平成20年12月
富士電機システムズ株式会社
オートメーション事業本部
コントローラ統括部

MICREX-SXシリーズ SPB機能拡張のお知らせ

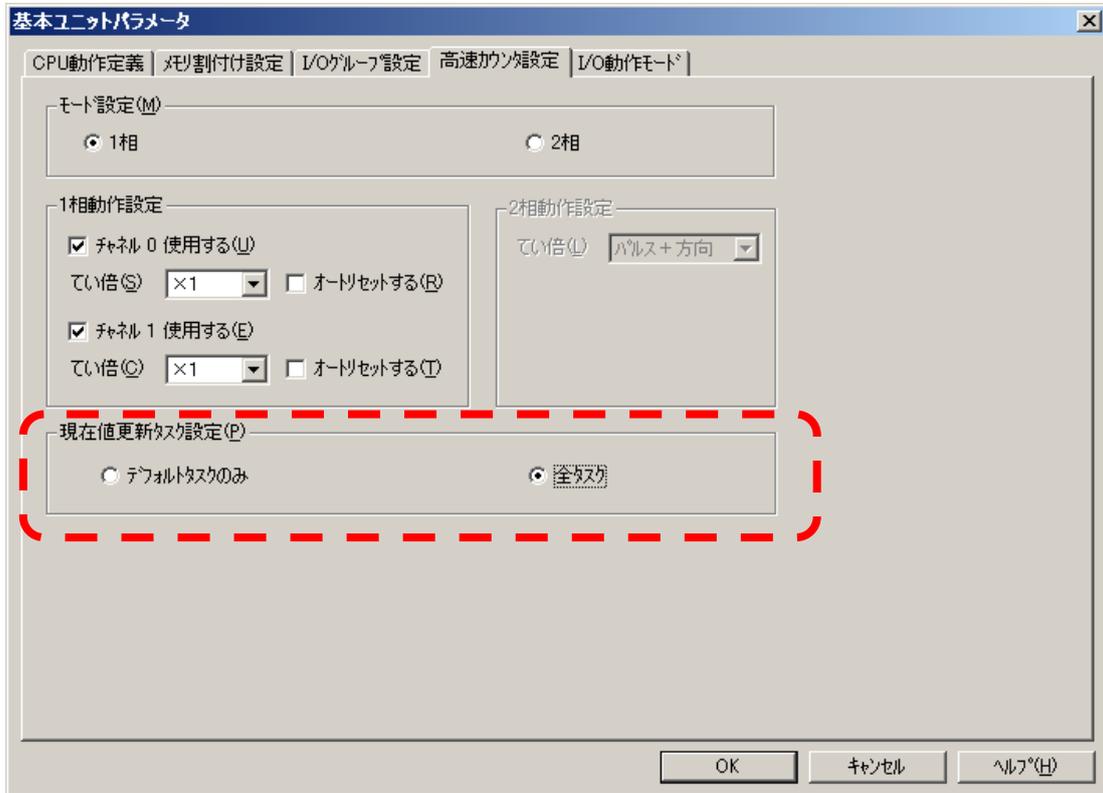
高速カウンタの現在値更新を定周期タスク／イベントタスクに同期して更新させることを可能にしました。

従来は高速カウンタの現在値はデフォルトタスクに同期して更新していたため、デフォルトタスクの実行時に更新された値となり、最大でデフォルトタスクの実行周期分のぶれが発生していました。

今回の機能拡張により、高速カウンタの現在値を各タスクに同期して更新できるので、各タスク内で読み込んだ高速カウンタ現在値のぶれを最大でタスク実行時間分に抑えることができます。

デフォルトは、従来品との動作互換を保つため「デフォルトタスクのみ」です。
